Modulo per la presentazione delle osservazioni per i piani/programmi/progetti sottoposti a procedimenti di valutazione ambientale di competenza statale

ID: Codice procedura (ID_VIP/ID_MATTM): 12691

“Progetto di un impianto eolico denominato "Pitigliano" ubicato nei comuni di Pitigliano (GR) e Sorano (GR) costituito da 20 (venti) aerogeneratori di potenza nominale 7,0 MW per un totale di 140,0 MW con relative opere connesse ed infrastrutture indispensabili”

Immagine 3. Cumulo di una parte di impianti eolici, fotovoltaici e geotermici industriali in progettazione ed esistenti intorno all’eolico industriale “Pitigliano”.

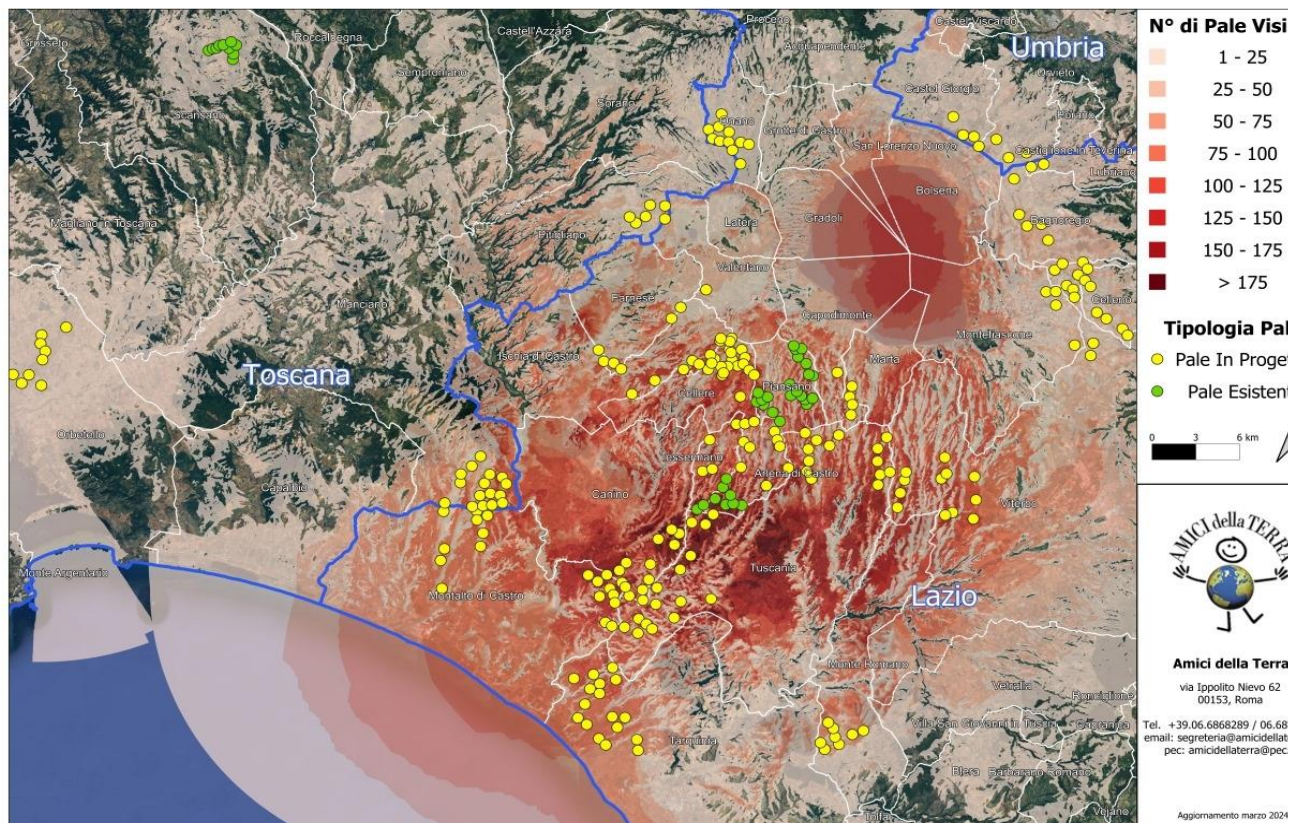
Beni Culturali “*Ambito paesaggistico, geologico e geomorfologico dell’orlo della caldera di Latera ...*” Non vengono nemmeno citati gli impianti eolici in progetto al MASE, il “Rempillo” (6 aerogeneratori) e un altro in verifica amministrativa di 14 aerogeneratori e 72, 6 MW. Ad oggi nei territori di Pitigliano, Sorano e in quello limitrofo potenzialmente potrebbero essere insediati 40 aerogeneratori alti 200 metri e larghi 170. Ma la proponente non cita neanche altri impianti che creerebbero il cumulo e quindi maggiore impatto. Infatti, sul territorio della “Città del Tufo” (Sorano e Pitigliano) impatterebbero anche l’impianto eolico “Montarzo” di Onano con 13 aerogeneratori con le dimensioni ricordate, l’altro eolico industriale nel territorio di Valentano con sette aerogeneratori (stesse dimensioni), gli impianti di Farnese con un minieolico di 3 Torri alte 60 metri già installate in località Poggio del Crognolo e l’impianto eolico industriale “Vallerosa” (7 aerogeneratori alti 200 metri e larghi 158 metri) in procedura VIA presso la Regione Lazio. Inoltre, altri impianti del minieolico già presenti a Valentano, Cellere e Piansano e due progetti eolici industriali con le stesse dimensioni (200 m x 170 m) nel Comune di Ischia di Castro. La valutazione del cumulo non prende neanche in considerazione gli impianti industriali di fotovoltaico e agrivoltaico in progetto a Farnese, Valentano, Ischia di Castro, Cellere. L’impianto geotermico in procedura Via al MASE, progettato nella Caldera di Latera. Quindi è stata effettuata una valutazione del potenziale impatto cumulativo non veritiera a dispetto di quanto affermato dalla proponente che sostiene di aver preso in considerazione uno spazio di 10 km intorno al suo impianto per gli impatti che si creerebbero.

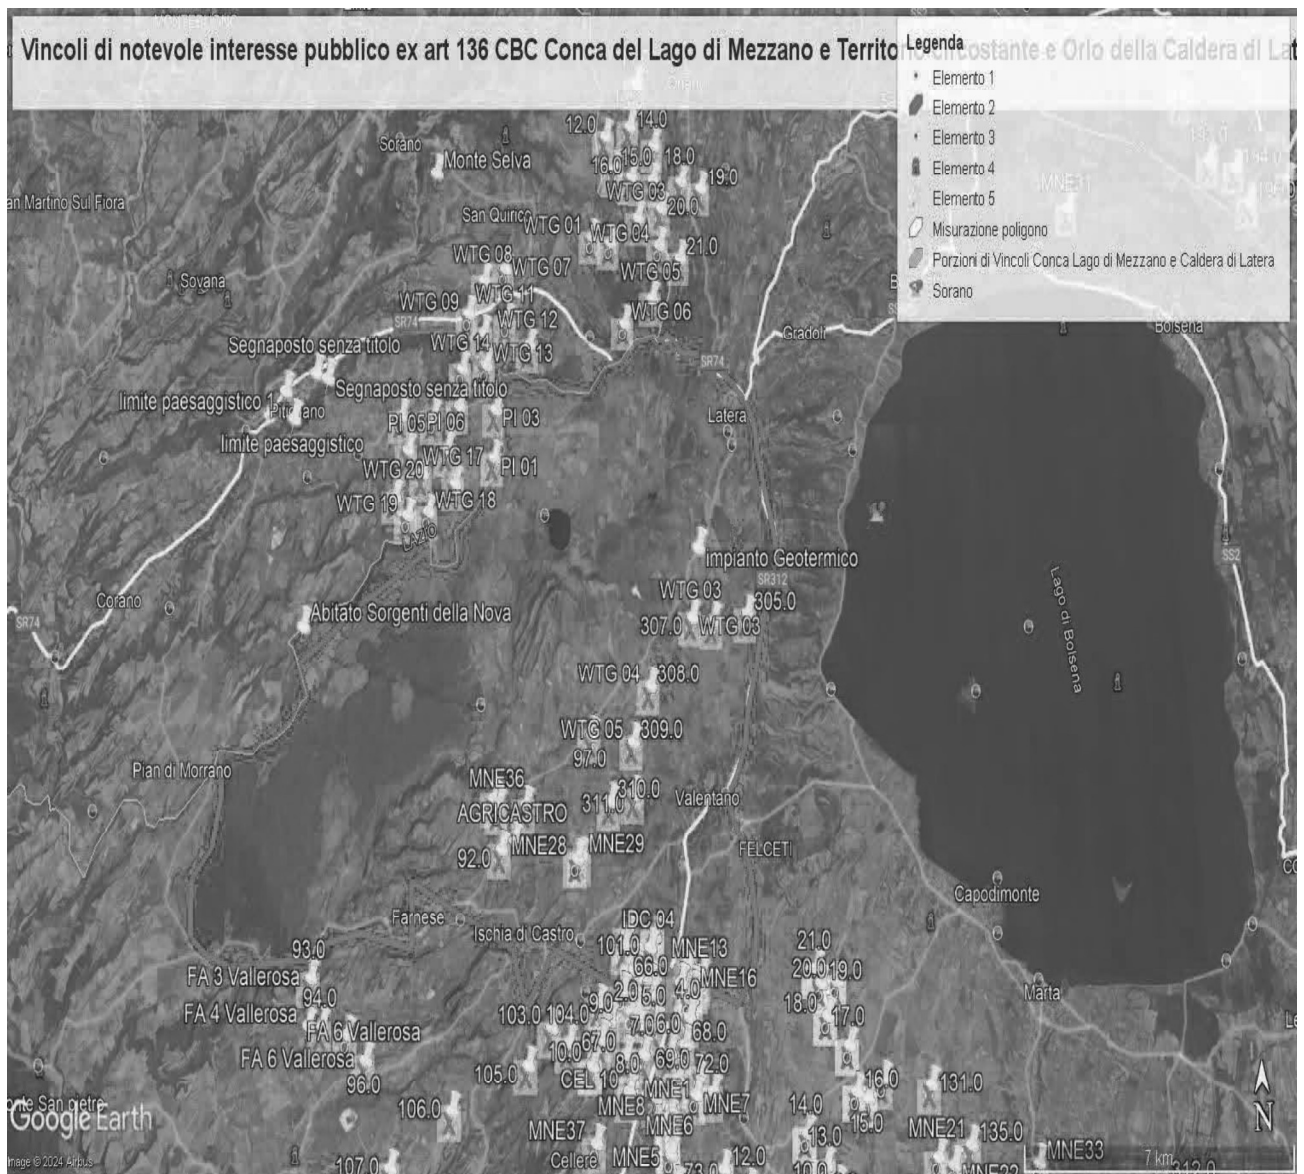
Al contrario si evidenzia che l'impianto eolico industriale citato non solo ricadrebbe con tutti e 20 gli aerogeneratori all'interno delle fasce di rispetto di 3 km di due vincoli paesaggistici di notevole interesse pubblico esistenti nella Regione Lazio e con una parte di essi nel vincolo paesaggistico del Centro abitato di Sorano (GR) quindi in aree non idonee all'installazione di impianti di energia rinnovabile. Addirittura, alcuni aerogeneratori sarebbero ubicati a poche centinaia di metri dai perimetri dei due vincoli paesaggistici laziali ex art 136 del CBC.

Come è illustrato nell'immagine si ribadisce che l'impianto industriale "Pitigliano" ricade completamente all'interno delle fasce di rispetto dei due vincoli di notevole

IMMAGINE n. 2 Impianto eolico industriale “Pitigliano” e distanze aerogeneratori dai Vincoli della Conca del Lago di Mezzano...

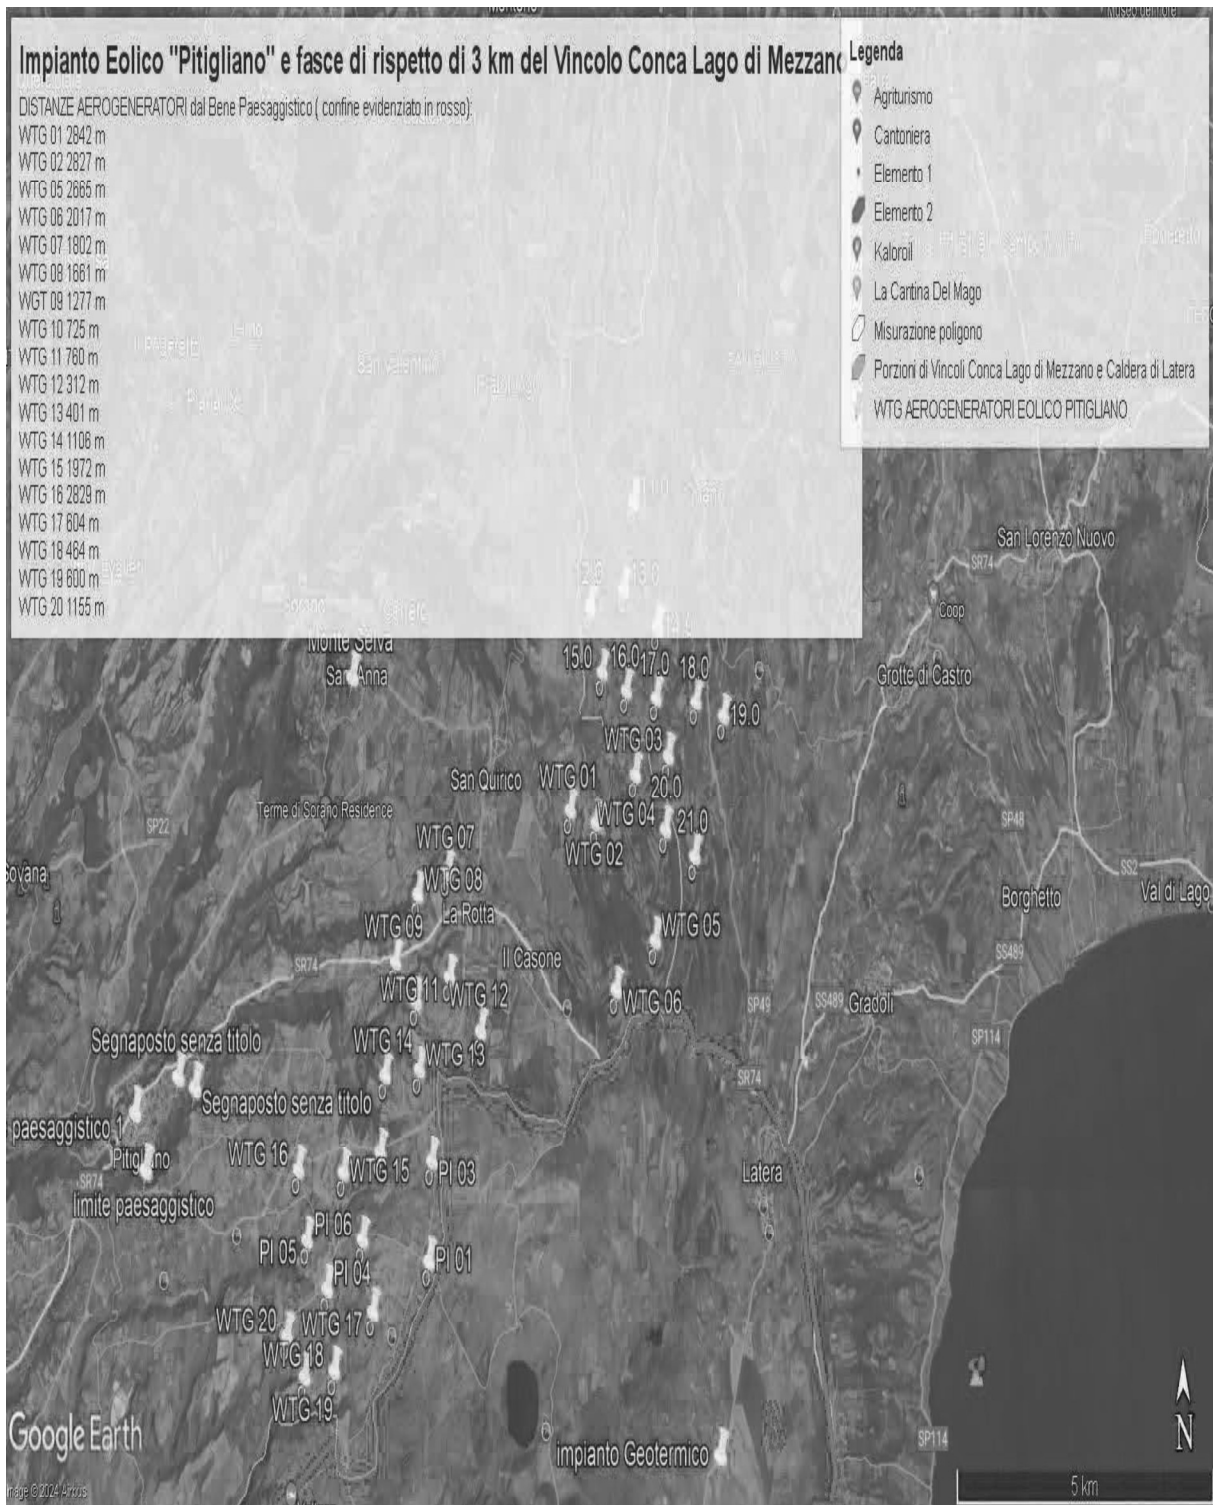
interesse pubblico e lambisce quelle di un terzo vincolo e quindi come affermato dal Consiglio di Stato nelle sentenze citate, l'impianto è insediato in area non idonea ai sensi dell'art. 20 comma 8 lettera c quater del D.Lgs. n. 199/2021 e ss.mm.ii al contrario di quanto sostiene la proponente.

IMMAGINE n. 3 Impianto eolico industriale "Pitigliano" e distanze aerogeneratori dai Vincolo "Orlo della Caldera di Latera."

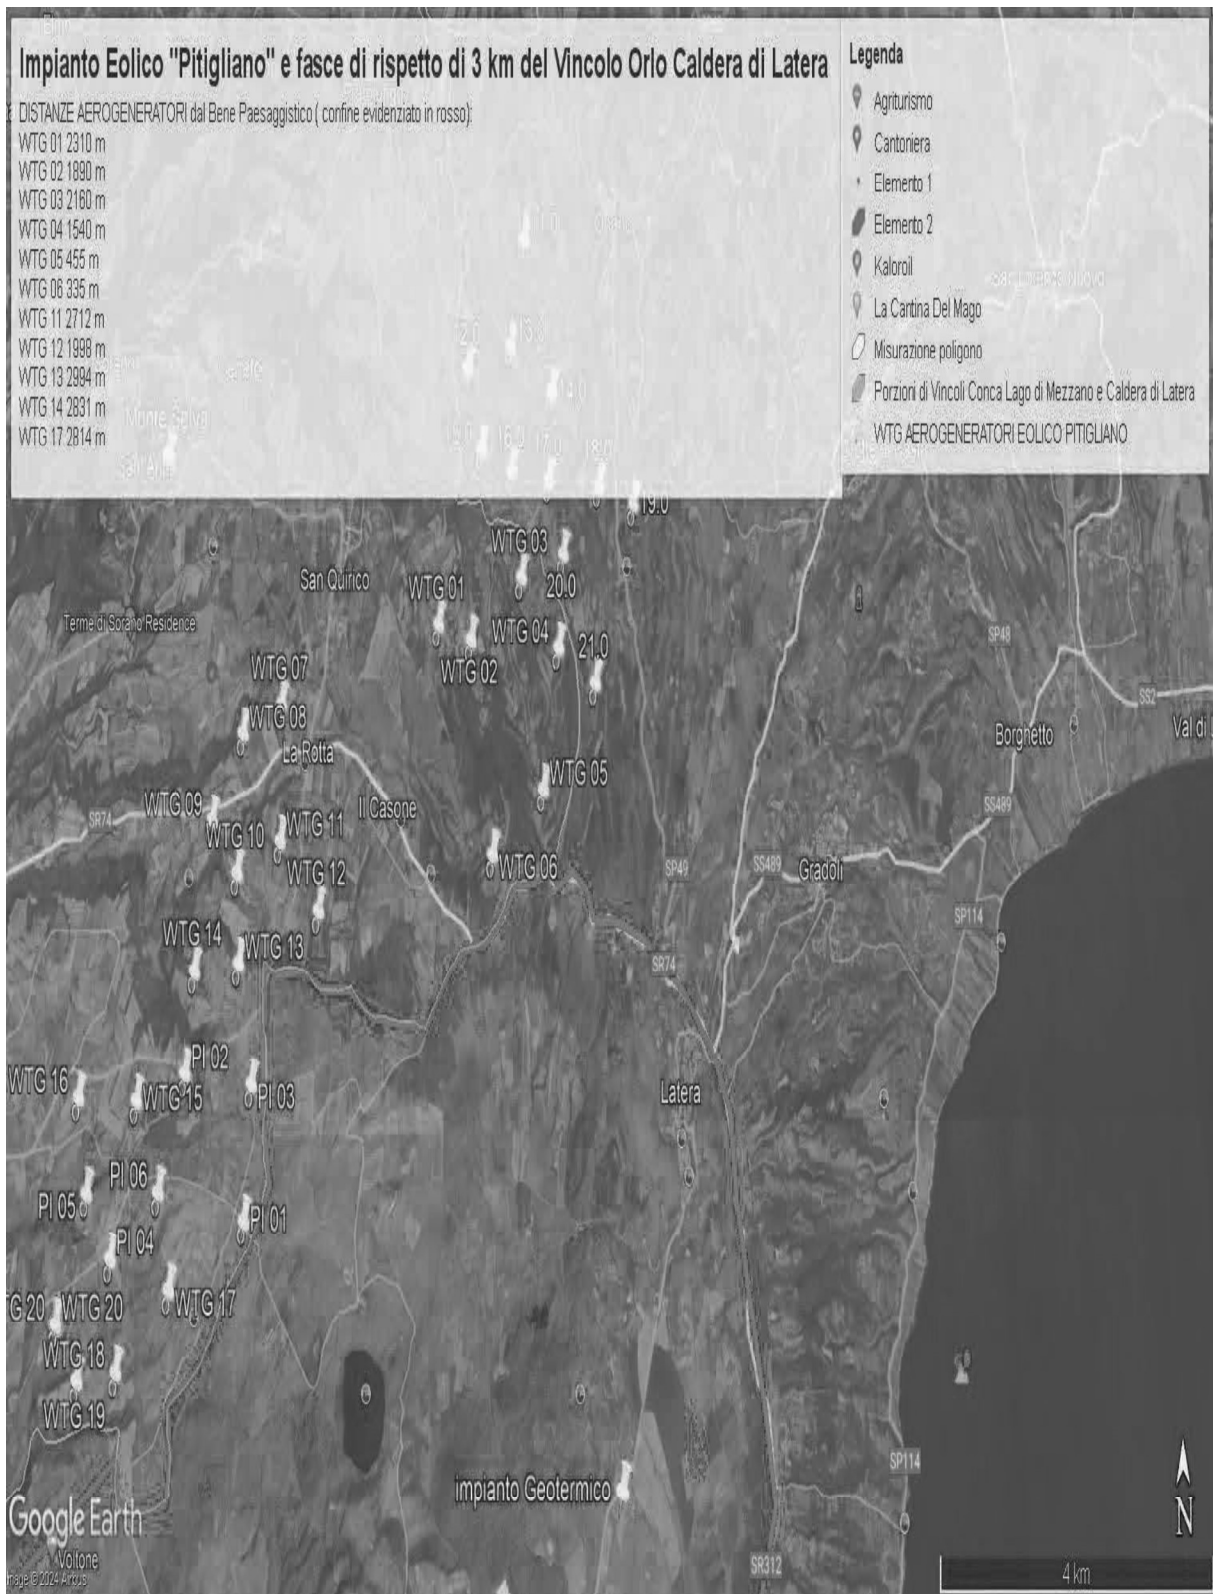
Concludendo, si evidenzia ancora che la proponente non effettuando la procedura prevista dalla Parte III delle Linee Guida nazionali ha ignorato un vincolo paesaggistico di notevole interesse pubblico istituito con un provvedimento del Segretariato regionale del Ministero della Cultura per il Lazio che ha emanato il Decreto di dichiarazione di notevole interesse pubblico n. 22 del 15.02.2024 ai sensi e per gli effetti dell'art. 136, co. 1, lett. c) e d) del decreto legislativo 22 gennaio 2004, n. 42, "Ambito paesaggistico, geologico e geomorfologico dell'orlo della caldera di

Si ricorda inoltre che il Vincolo dell'Orlo della Caldera di Latera ha unito insieme i due vincoli enunciati e già esistenti della Conca del Lago di Bolsena (D.M. 24.10.1960 e D.M. 22.05.1985) e la Conca del lago di Mezzano e territorio circostante (DM 22.05.1976 "Conca del Lago di Mezzano e territorio circostante" e DM 22.05.1984 "Selva del Lamone") testimoniando, se ce ne fosse stato ancora bisogno, il notevole pregio paesaggistico di tutta l'area. Pregio paesaggistico arricchito dal valore naturalistico della confinante Riserva Naturale regionale "Selva del Lamone" con la sua Area Contigua e i vari siti Natura 2000 e le due aree di importanza internazionale per gli uccelli, IBA 099 Lago di Bolsena e la 012 Selva del Lamone. Inoltre, si segnala anche l'impatto sulle tradizioni agroalimentari con la zona DOC vino bianco di Pitigliano, del Pecorino Toscano DOP, dell'olio extravergine di oliva DOP Canino, la Lenticchia di Onano, il vino "Aleatico" e il fagiolo del Purgatorio di Gradoli e altri pregiati prodotti tipici locali del Biodistretto del Lago di Bolsena che comprende anche i Comuni laziali interessati dall'impianto industriale.

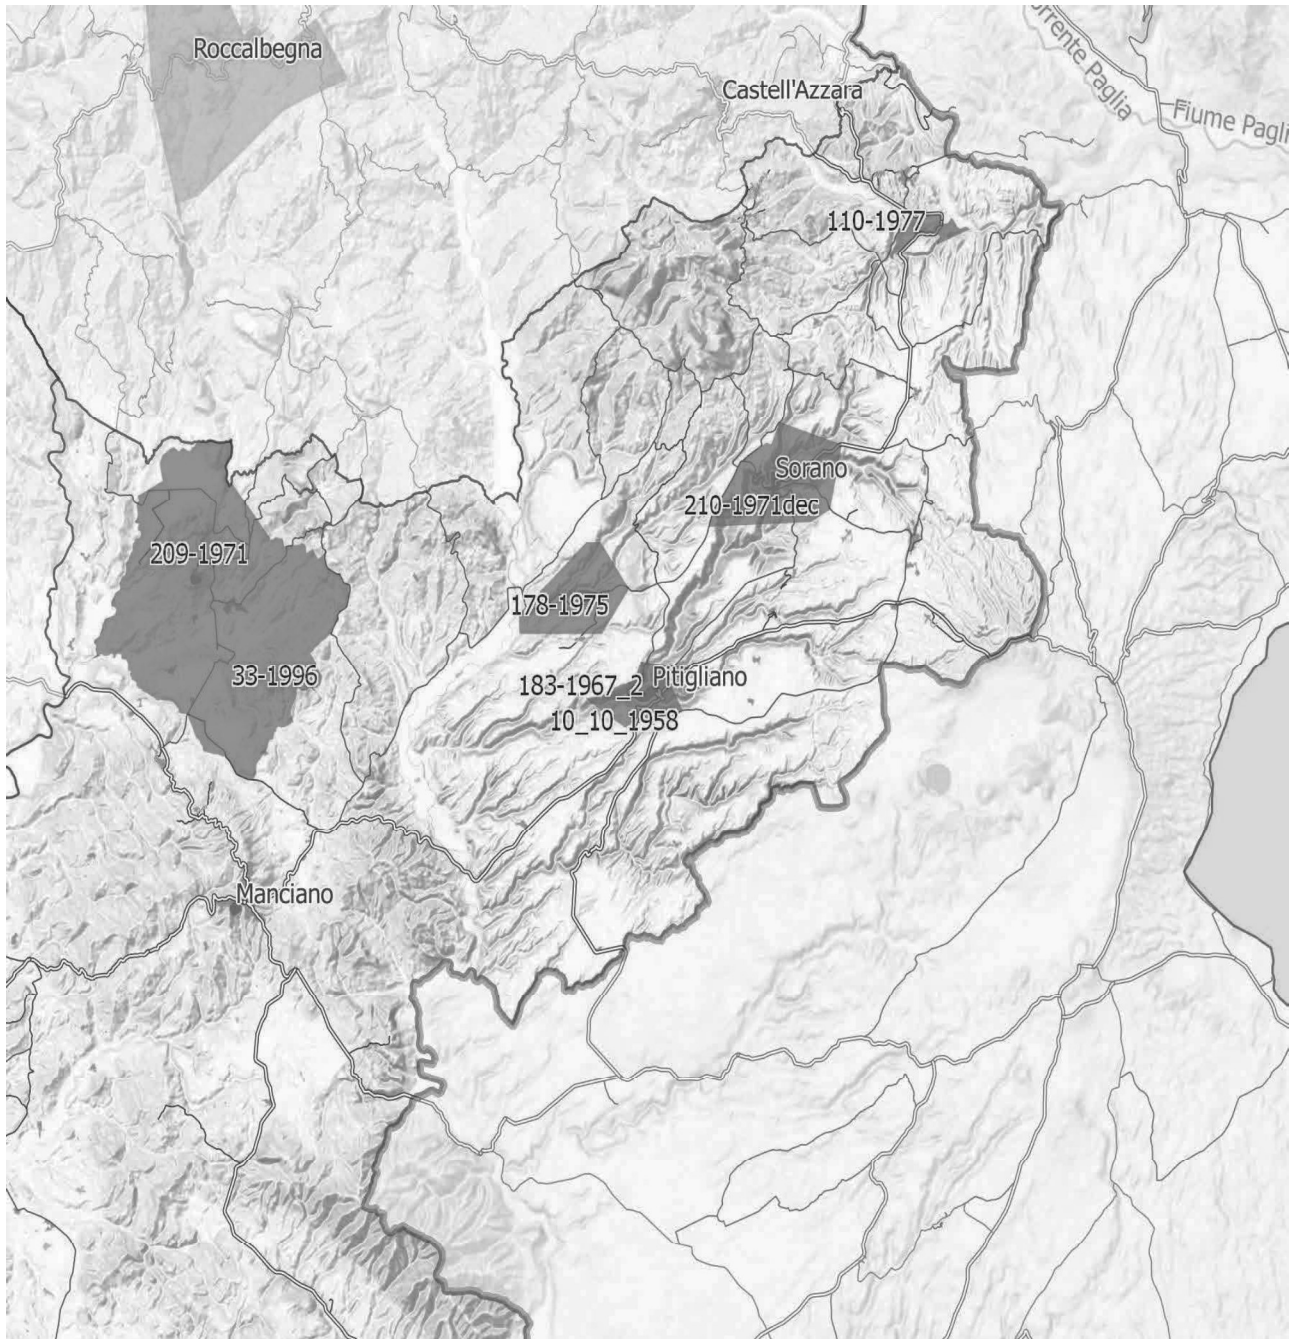
Inoltre, come sostiene la Proponente parte dell'impianto si verrebbe a trovare a 3,5 km dal centro abitato di Sorano. Infatti, tre degli aerogeneratori WTG 08, 09, 10 sono addirittura all'interno delle fasce di rispetto dei 3 km del suo vincolo paesaggistico di notevole interesse pubblico ex art 136 del CBC. Si evidenzia che così si crea
